«НАЦИОНАЛЬНЫЙ КОМИТЕТ МЕЖДУНАРОДНОГО СОВЕТА ПО ОХРАНЕ
ПАМЯТНИКОВ И ДОСТОПРИМЕЧАТЕЛЬНЫХ МЕСТ (ИКОМОС)»

Санкт-Петербургское отделение Национального комитета ИКОМОС, Россия (далее – ИКОМОС СПб) направляет свои замечания и предложения по материалам проекта объединенных зон охраны объектов культурного наследия, выставленных на общественное обсуждение.

Замечания и предложения по материалам проекта объединенных зон охраны объектов культурного наследия, выставленных на общественное обсуждение.

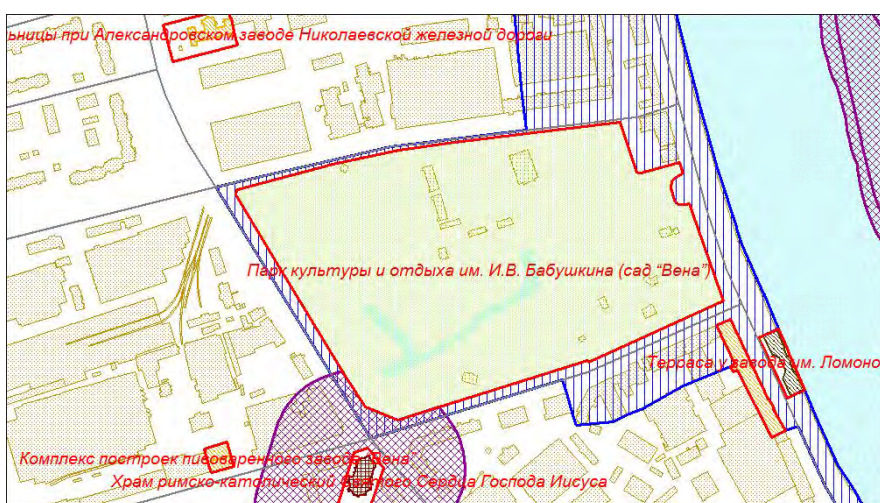
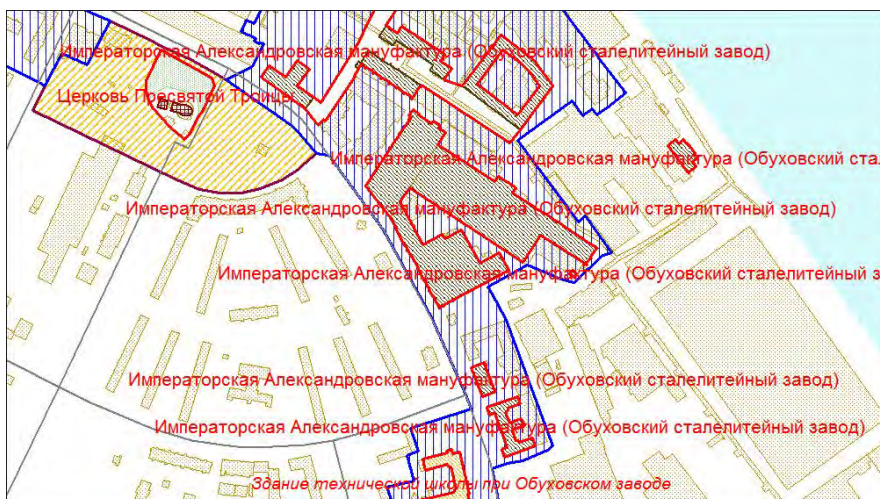
Кроме того, отсутствие при разработке существующих границ зон охраны учета результатов ландшафтно-визуального анализа композиционных связей объекта (объектов) культурного наследия, окружающей застройки и ландшафтного окружения, приводит в сложившейся практике к экранированию Объектов культурного наследия при восприятии с прилегающих даже исторических планировочных направлений. Экранированию и в значении перекрытия видовых связей при восприятии объекта и в значении возникновения экрана из новой застройки за объектом охраны, что искажает исторический силуэт объекта охраны. Кроме того, существующие зоны охраны не препятствуют искажению исторического восприятия с территории объектов охраны, что особенно негативно сказывается на восприятии с территорий дворцово-парковых ансамблей и исторических парков СПб. (Примеры границ зон охраны не учитывающих ландшафтно-визуальное восприятие объекта размещены в приложении 1)

А) Привести границы и режимы зон охраны в соответствие с Постановлением Правительства Российской Федерации от 12 сентября 2015 года N 972 "Об утверждении Положения о зонах охраны объектов культурного наследия (памятников истории и культуры) народов Российской Федерации и о признании утратившими силу отдельных положений нормативных правовых актов Правительства Российской Федерации", т.е откорректировать их с учетом **результатов** ландшафтно-визуального анализа композиционных связей объекта (объектов) культурного наследия, окружающей застройки и ландшафтного окружения .

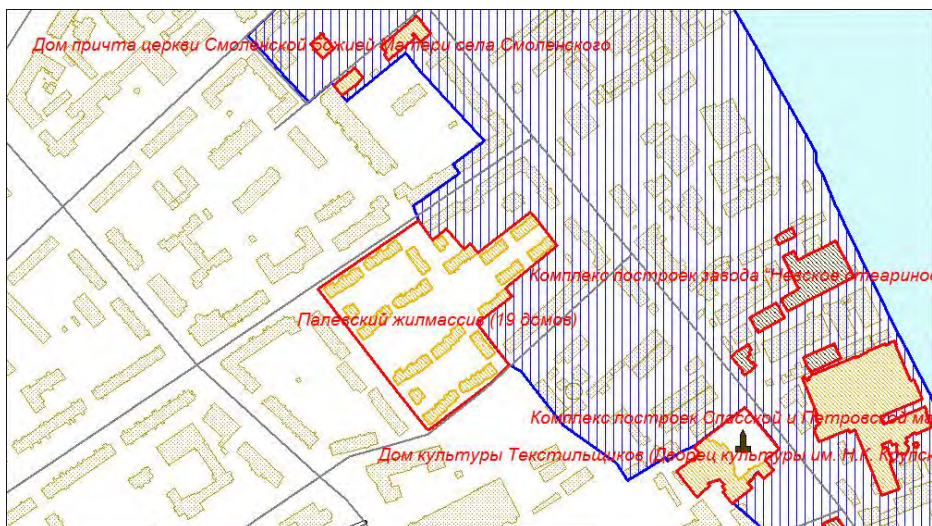
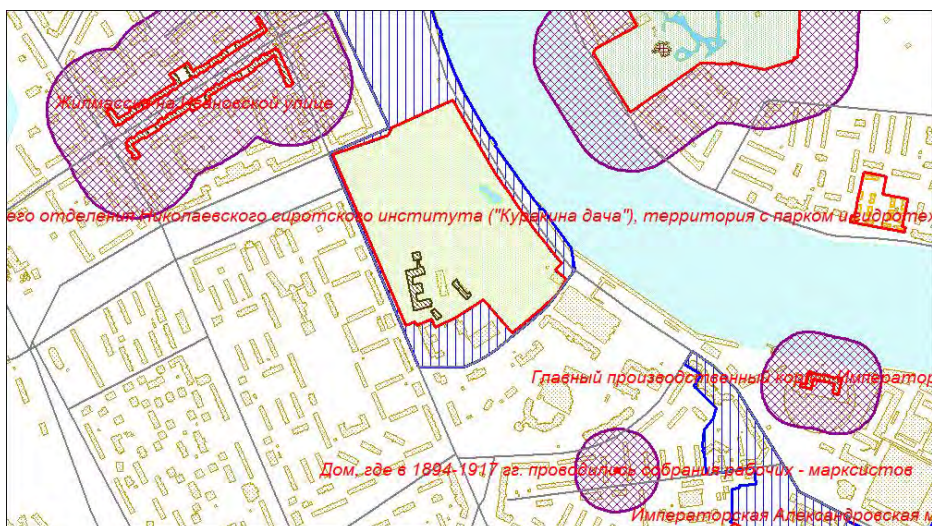
Б) При проектировании границ зон охраны руководствоваться следующими принципами:

- Каждый объект должен иметь полноценные по составу зоны охраны.

(Охранную зону, зоны регулирования, зону охраняемого ландшафта (природного или городского))

- Объединенная ЗО должна быть образована из ЗО отдельных объектов путем их наложения.
- При разработке границ зон охраны отдельных объектов должна учитываться охрана восприятия объектов не только извне на объект, но и сохранение восприятия с территории объекта охраны.
- Граница ЗО не может проходить по границе объекта охраны, ее территория не может ограничиваться шириной прилегающих к территории объекта охраны элементов УДС, поскольку ЗО предполагает включение территории, изменение средовых характеристик которой повлияет на сохранность данного объекта в том числе и с точки зрения визуального восприятия его на фоне окружающей застройки и визуального восприятия с его территории.
